Betr: Herrichtung des Bahnsteigs 2 auf Bahnhof
Strassburg=Grafenstaden für die Benutzung
von Gleis 3 aus.

Herrichtung des Bahnsteigs 2 auf Bahnhof Strassburg-Grafenstaden

für die Benutzung von Gleis 3 aus.

Lageplan 1:1000

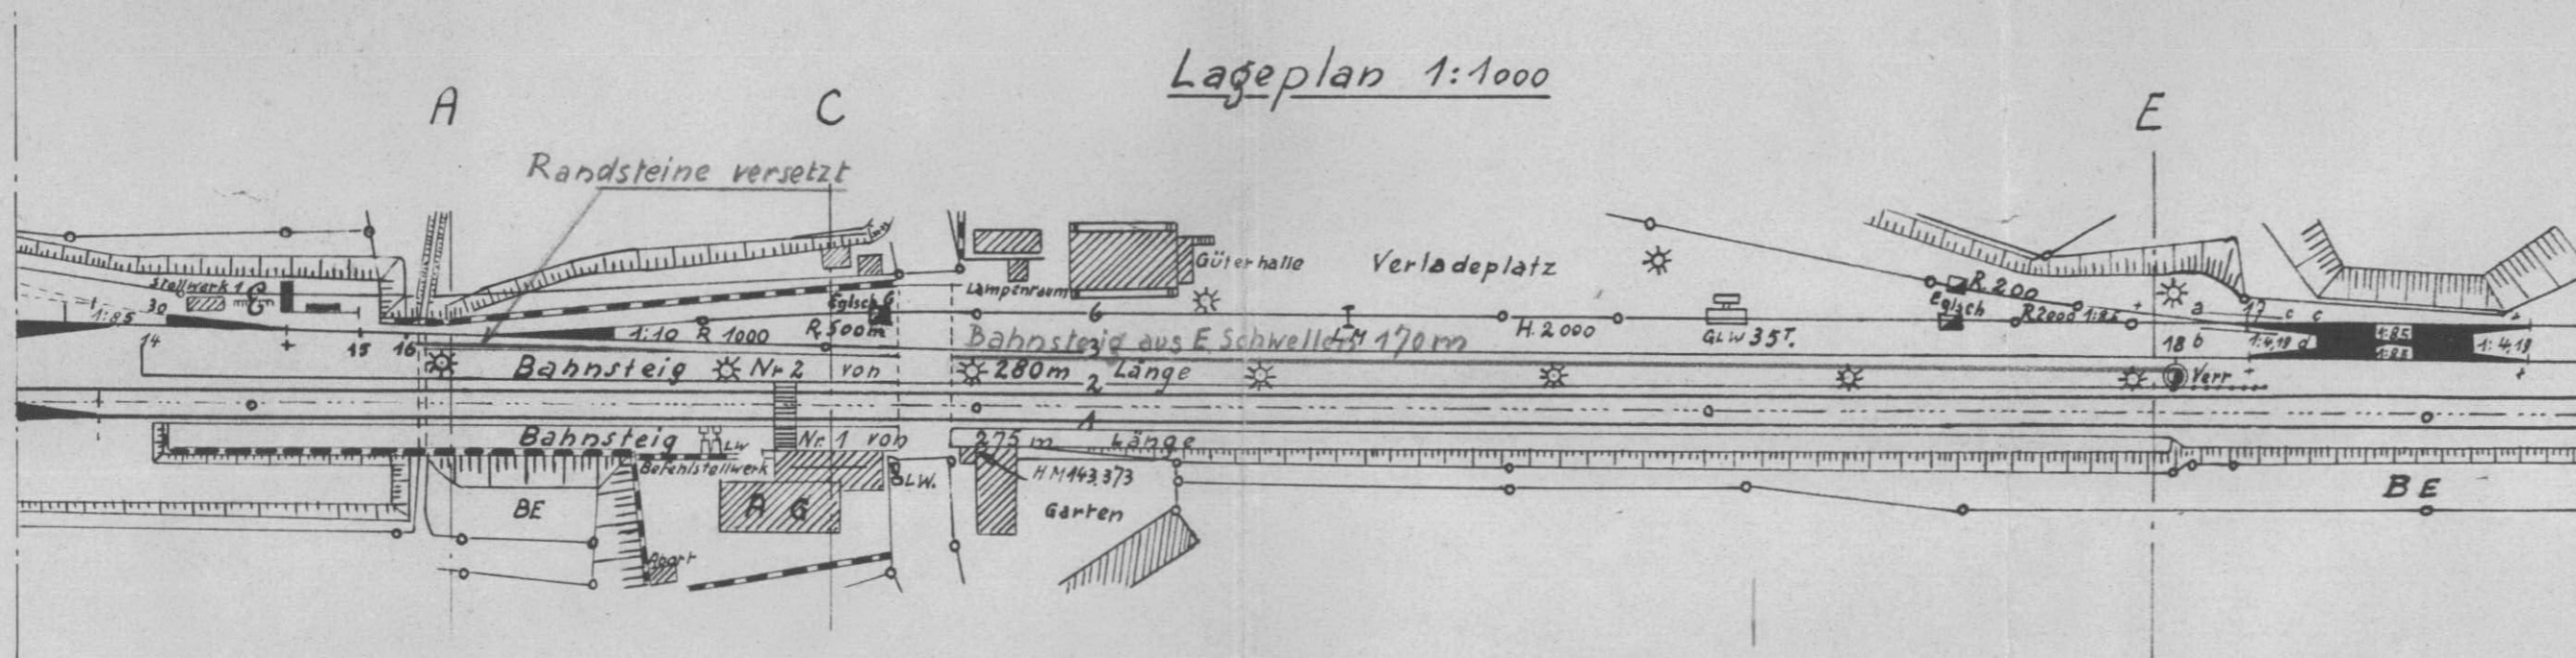
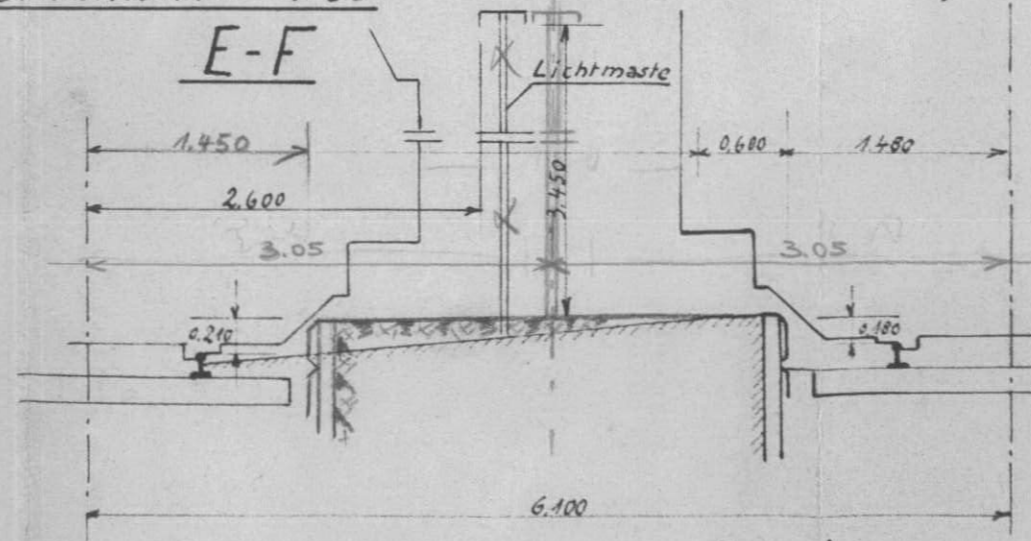
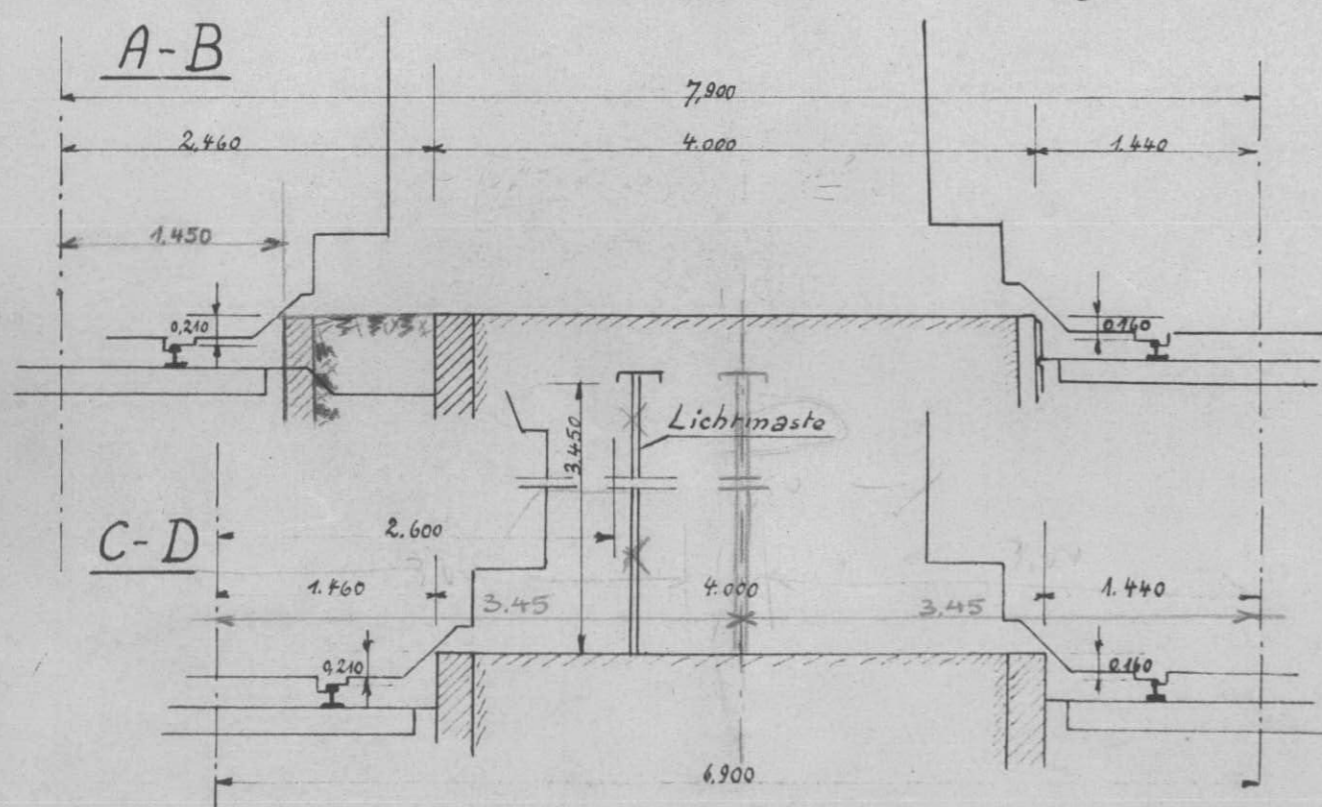
Mir scheint der Abstand zwischen den Gleisen 2 u 3 für einen Bahnsteig mit
2 seitigen Benützung zu gering zu sein. Nach den bestehenden Bestimmungen
soll er für diesen Fall mindestens 9,00m oder mehr betragen. (siehe Hechler Seite 143
in Richtlinien für das Entwerfen von Anlagen Seite 21). Unter Umständen wird man zwischen
den Gleisen 3 u 6 eine neue Gleisverbindung einbauen müssen. Sonst muss man zuwenden.
447 $\frac{1}{2}$ F 21 $\frac{1}{2}$

1. Altamben. Zu dem aufgestellten
 Rotenbrückenbauwerk werden alle Anordnungen
 u. Klüppel (beurteilt) besprochen. Die Klüppel
 anordnung auf reifen. Der Klüppel
 wird geprüft wird, wenn der Gleisab-
 stand mit 3,50 m berücksichtigt beibehalten
 werden, in anderen Fällen ist in Ab-
 bindung mit der Aufnahmearbeitung
 der Gleisabstand von 3,50 auf 4,00 m ge-
 wisse.

Der überarbeitete Plan & Festlegungen des
Rotenbüchels 1:1000 des 1. Straßburger
in der Erinnerung der Straßburger Straß-
bezeichnungen. ^{Einigung} Festlegung des Grundabstands
zwischen den Straßen 1 m. 2. von 3,50 auf 4,00 m.
Der Grundabstand von Straßung ist für Straß-
den Ringel zurückgestellt; ungeachtet
ist die Straßenerweiterung mit 3,50 m Grund-
abstand möglich. Der Straßengraben kann in
Straßenerweiterung nach dem Jahr 1945 ausge-
führt werden.
